Modulo per la presentazione delle osservazioni per i piani/programmi/progetti sottoposti a procedimenti di valutazione ambientale di competenza statale

ID: Codice procedura (ID_VIP/ID_MATTM): 12691

“Progetto di un impianto eolico denominato “Pitigliano” ubicato nei comuni di Pitigliano (GR) e Sorano (GR) costituito da 20 (venti) aerogeneratori di potenza nominale 7,0 MW per un totale di 140,0 MW con relative opere connesse ed infrastrutture indispensabili”

Immagine 1. Vincoli ex art. 136 del CBC dal PIT della Regione Toscana e zona approssimativa dove è progettato l'impianto industriale.

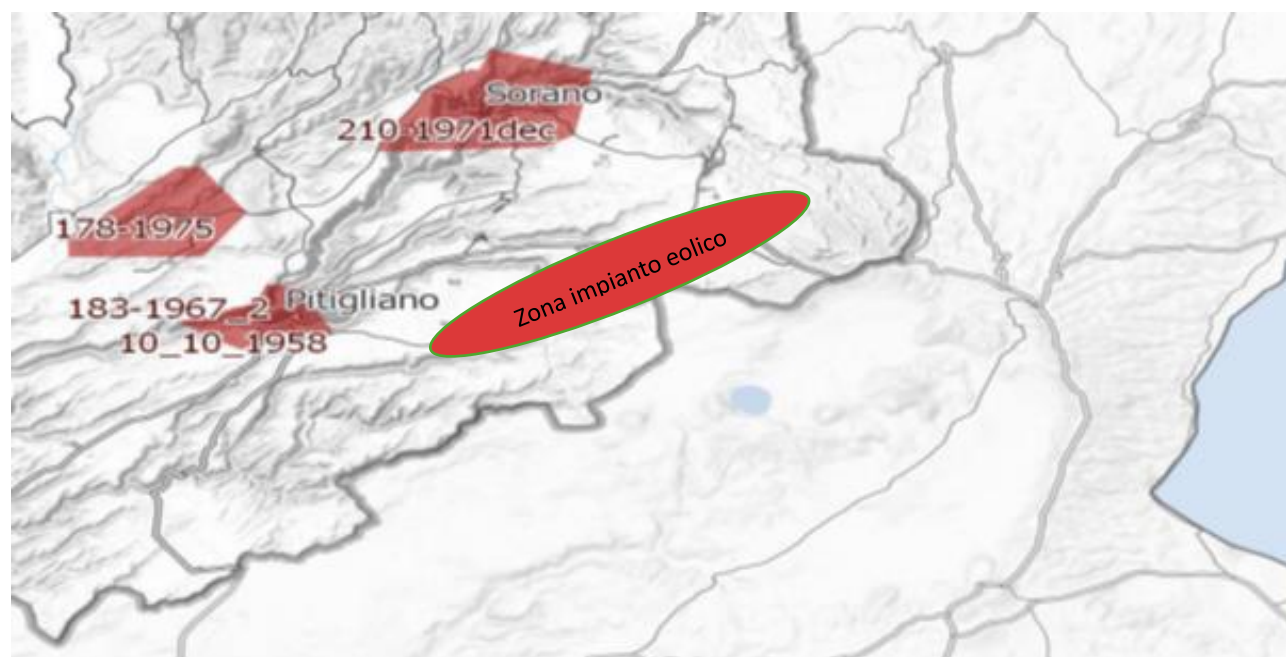
Al contrario si evidenzia che l'impianto eolico industriale citato non solo ricadrebbe con tutti e 20 gli aerogeneratori all'interno delle fasce di rispetto di 3 km di due vincoli paesaggistici di notevole interesse pubblico esistenti nella Regione Lazio e con una parte di essi nel vincolo paesaggistico del Centro abitato di Sorano (GR) quindi in aree non idonee all'installazione di impianti di energia rinnovabile. Addirittura, alcuni aerogeneratori sarebbero ubicati a poche centinaia di metri dai perimetri dei due vincoli paesaggistici laziali ex art 136 del CBC.

Inoltre, come sostiene la Proponente parte dell'impianto si verrebbe a trovare a 3,5 km dal centro abitato di Sorano. Infatti, tre degli aerogeneratori WTG 08, 09, 10 sono addirittura all'interno delle fasce di rispetto dei 3 km del suo vincolo paesaggistico di notevole interesse pubblico ex art 136 del CBC. Si evidenzia che così si crea

un'ulteriore incompatibilità con la tutela del Paesaggio.

Immagine 3. Cumulo di una parte di impianti eolici, fotovoltaici e geotermici industriali in progettazione ed esistenti intorno all’eolico industriale “Pitigliano”.

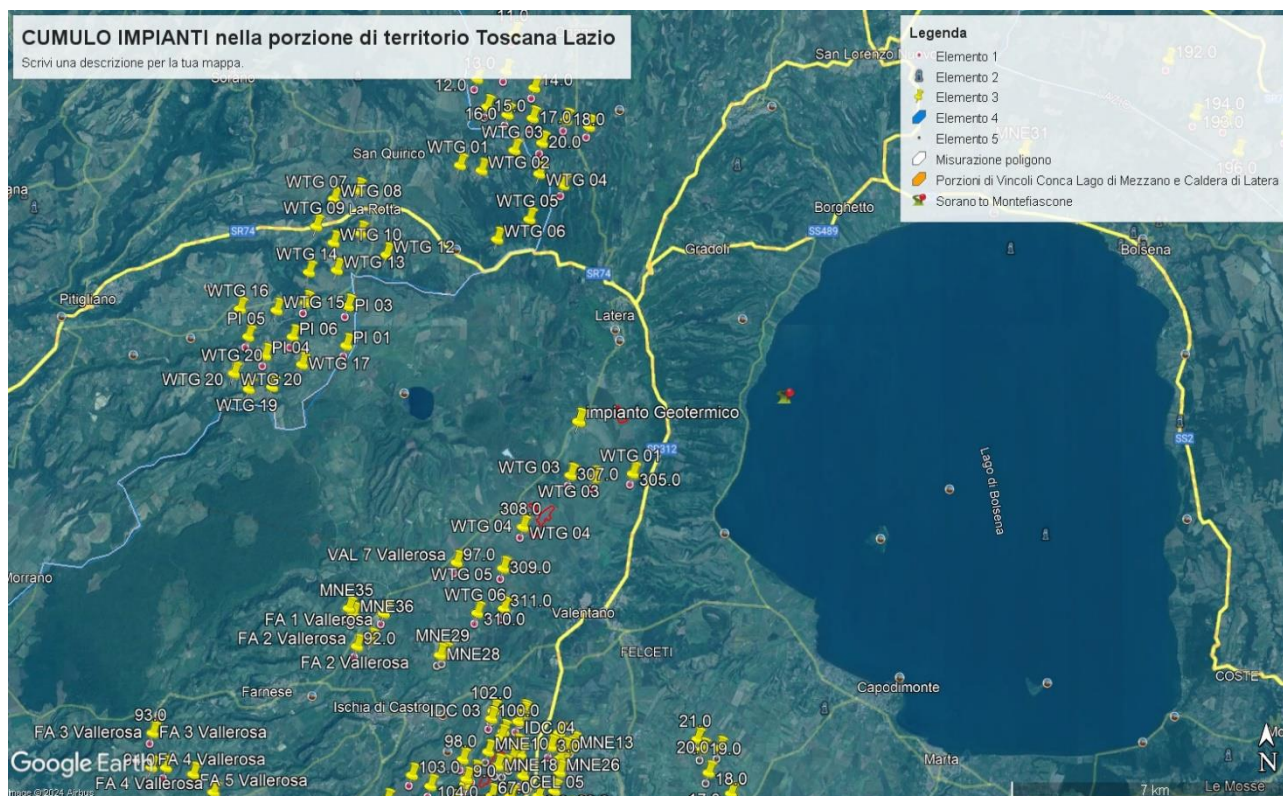
Tornando alle Linee guida nazionali, l’allegato IV dedica il paragrafo 3 agli impatti visivi e quelli sui Beni Culturali, Paesaggistici, Naturalistici e Culturali, dove viene detto che la valutazione dell’impatto visivo dovrà essere effettuata tenendo conto “**degli elementi caratterizzanti e qualificanti il paesaggio, effettuata alle diverse scale di studio (vasta, intermedia e di dettaglio...**”. Le analisi debbono non solo definire l’area di visibilità dell’impianto eolico industriale, **ma anche il modo in cui l’impianto viene percepito all’interno del bacino visivo**. Le analisi visive debbono inoltre tener in opportuna considerazione **gli effetti cumulativi derivanti dalla compresenza di più impianti**”. Nella Relazione Paesaggistica e nello Studio di Impatto Ambientale prodotte dalla proponente come già evidenziato è stato ignorato il vincolo paesaggistico di notevole interesse pubblico ex articolo 136 del Codice dei

Beni Culturali “*Ambito paesaggistico, geologico e geomorfologico dell’orlo della caldera di Latera ...*” Non vengono nemmeno citati gli impianti eolici in progetto al MASE, il “Rempillo” (6 aerogeneratori) e un altro in verifica amministrativa di 14 aerogeneratori e 72, 6 MW. Ad oggi nei territori di Pitigliano, Sorano e in quello limitrofo potenzialmente potrebbero essere insediati 40 aerogeneratori alti 200 metri e larghi 170. Ma la proponente non cita neanche altri impianti che creerebbero il cumulo e quindi maggiore impatto. Infatti, sul territorio della “Città del Tufo” (Sorano e Pitigliano) impatterebbero anche l’impianto eolico “Montarzo” di Onano con 13 aerogeneratori con le dimensioni ricordate, l’altro eolico industriale nel territorio di Valentano con sette aerogeneratori (stesse dimensioni), gli impianti di Farnese con un minieolico di 3 Torri alte 60 metri già installate in località Poggio del Crognolo e l’impianto eolico industriale “Vallerosa” (7 aerogeneratori alti 200 metri e larghi 158 metri) in procedura VIA presso la Regione Lazio. Inoltre, altri impianti del minieolico già presenti a Valentano, Cellere e Piansano e due progetti eolici industriali con le stesse dimensioni (200 m x 170 m) nel Comune di Ischia di Castro. La valutazione del cumulo non prende neanche in considerazione gli impianti industriali di fotovoltaico e agrivoltaico in progetto a Farnese, Valentano, Ischia di Castro, Cellere. L’impianto geotermico in procedura Via al MASE, progettato nella Caldera di Latera. Quindi è stata effettuata una valutazione del potenziale impatto cumulativo non veritiera a dispetto di quanto affermato dalla proponente che sostiene di aver preso in considerazione uno spazio di 10 km intorno al suo impianto per gli impatti che si creerebbero.

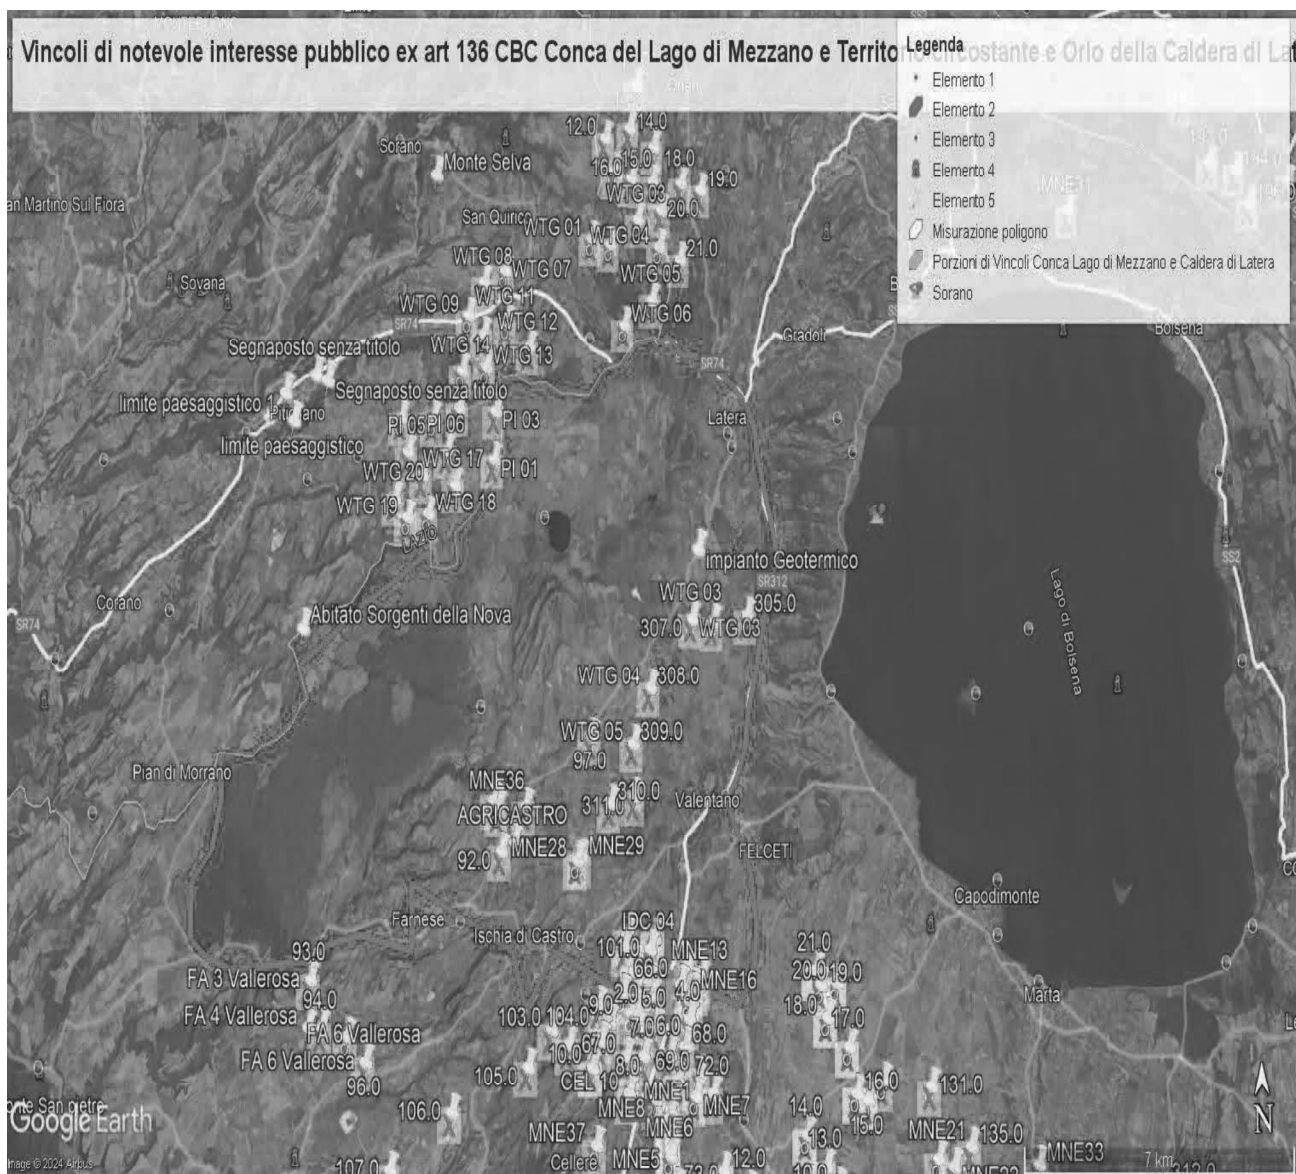
Come è illustrato nell'immagine si ribadisce che l'impianto industriale "Pitigliano" ricade completamente all'interno delle fasce di rispetto dei due vincoli di notevole

interesse pubblico e lambisce quelle di un terzo vincolo e quindi come affermato dal Consiglio di Stato nelle sentenze citate, l'impianto è insediato in area non idonea ai sensi dell'art. 20 comma 8 lettera c quater del D.Lgs. n. 199/2021 e ss.mm.ii al contrario di quanto sostiene la proponente.

IMMAGINE n. 3 Impianto eolico industriale "Pitigliano" e distanze aerogeneratori dai Vincolo "Orlo della Caldera di Latera.

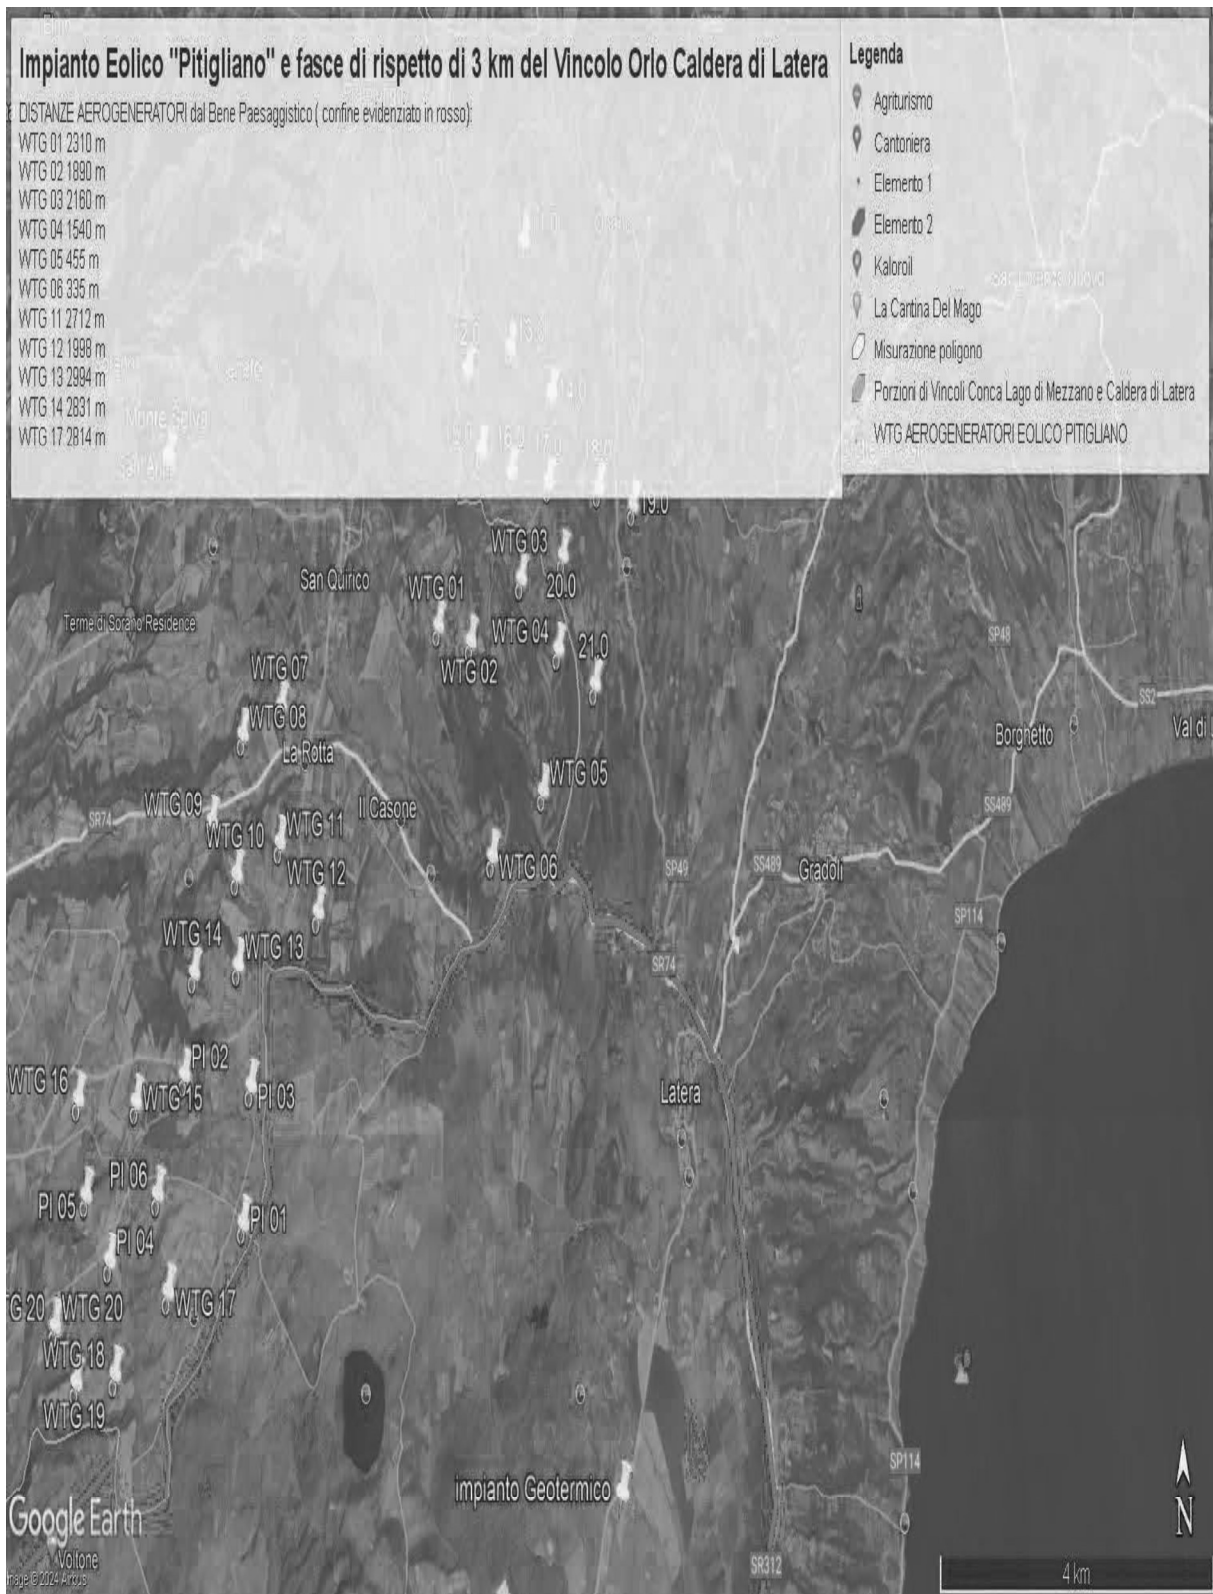
Concludendo, si evidenzia ancora che la proponente non effettuando la procedura prevista dalla Parte III delle Linee Guida nazionali ha ignorato un vincolo paesaggistico di notevole interesse pubblico istituito con un provvedimento del Segretariato regionale del Ministero della Cultura per il Lazio che ha emanato il Decreto di dichiarazione di notevole interesse pubblico n. 22 del 15.02.2024 ai sensi e per gli effetti dell'art. 136, co. 1, lett. c) e d) del decreto legislativo 22 gennaio 2004, n. 42, "Ambito paesaggistico, geologico e geomorfologico dell'orlo della caldera di

Latera e delle sue pendici interessate dai centri eruttivi periferici" nei comuni di CELLERE, FARNESE, ISCHIA DI CASTRO, LATERA, PIANSANO.

IMMAGINE n 5. Mappa eolici elaborata dall'Associazione Amici della Terra. La mappa evidenzia il cumulo degli impianti tra Lazio e Toscana.

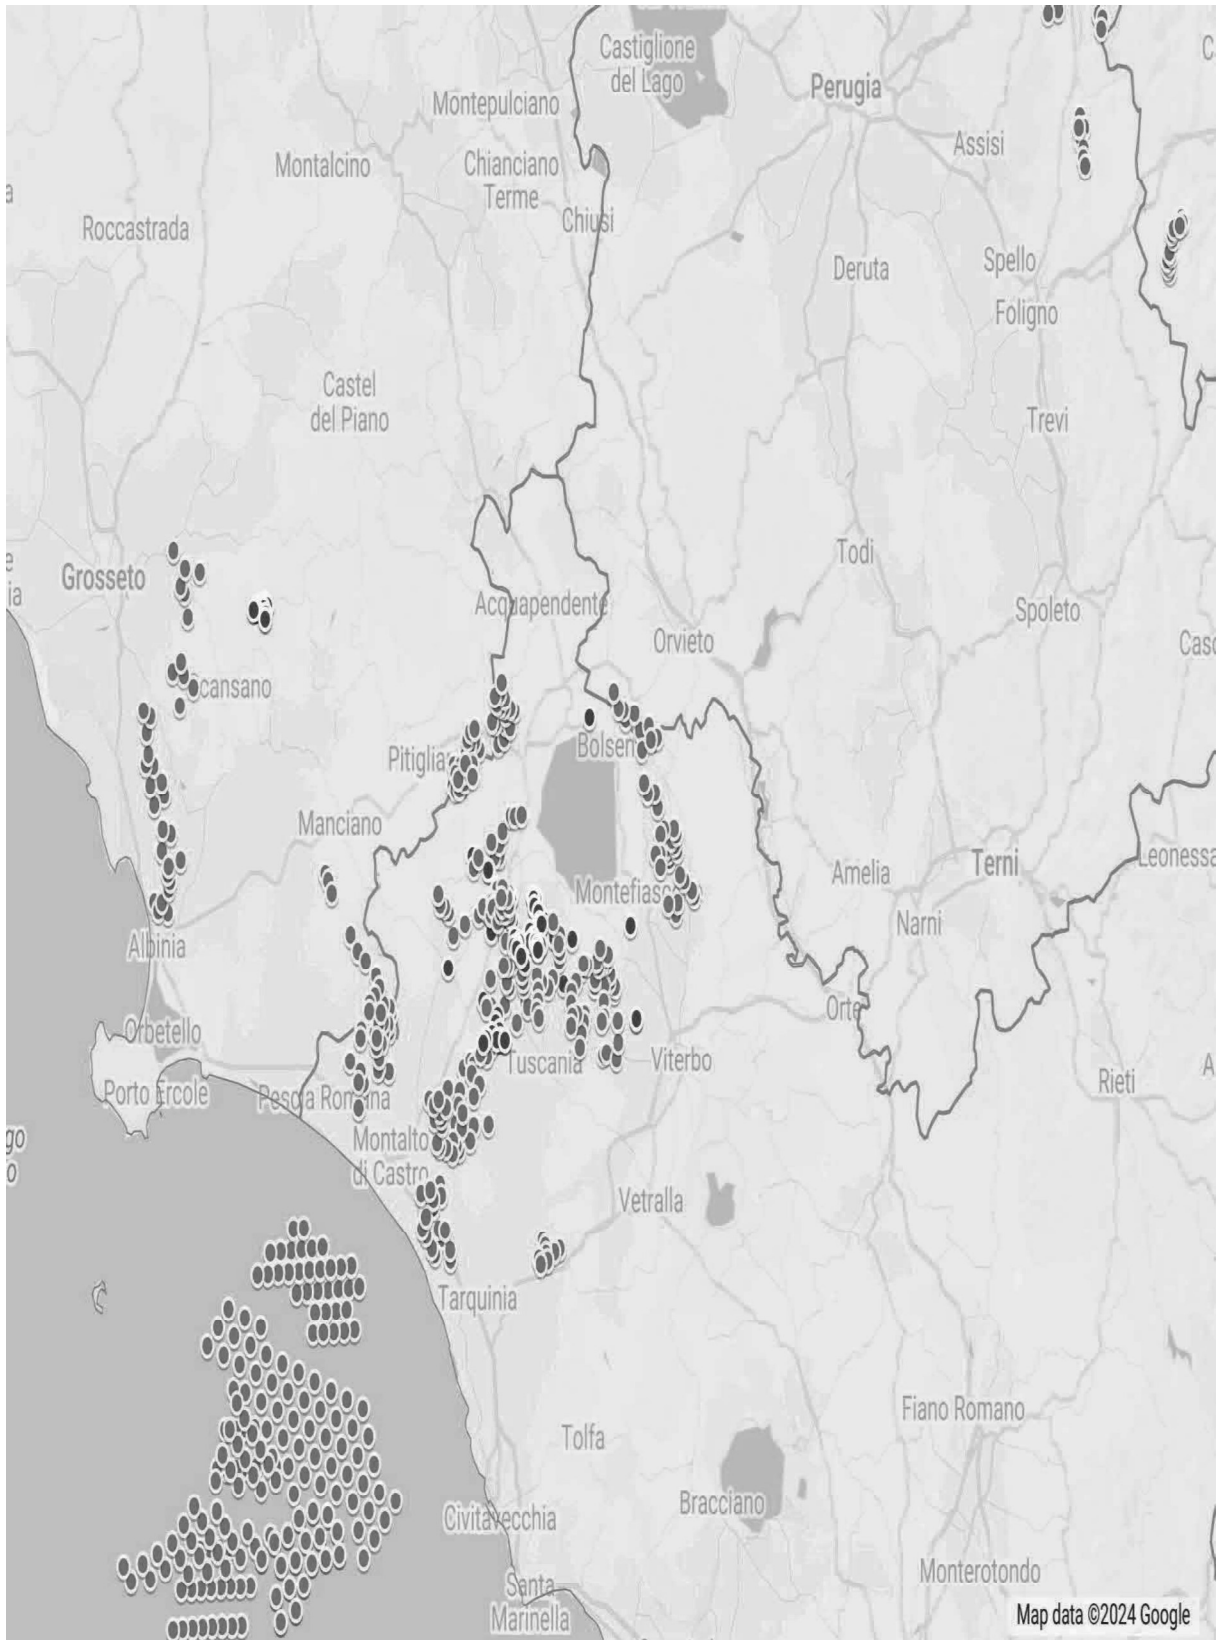
Riguardo al cumulo degli impianti FER, le mappe prodotte dalla proponente riguardano, come già evidenziato, soltanto una parte molto piccola degli impianti FER dell'area intermedia e vasta e in particolare di quelli eolici che contribuiscono a creare un notevole cumulo e la saturazione del territorio tosco laziale. Riguardo al cumulo dei soli impianti eolici si riporta la mappa dell'intervisibilità degli impianti eolici elaborata dall'Associazione nazionale “Amici della Terra”.

Se agli impianti eolici rappresentati qui sopra che non comprendono sia l'impianto eolico Pitigliano e le altre 14 pale del progetto eolico in verifica amministrativa sempre nel territorio di Pitigliano si aggiungono i migliaia di ettari (7000 fin'ora) di territorio occupato dagli impianti fotovoltaici e agrivoltaici e dalle altre tipologie appare chiaro il numero spropositato degli impianti FER nella bassa toscana e nella Tuscia.
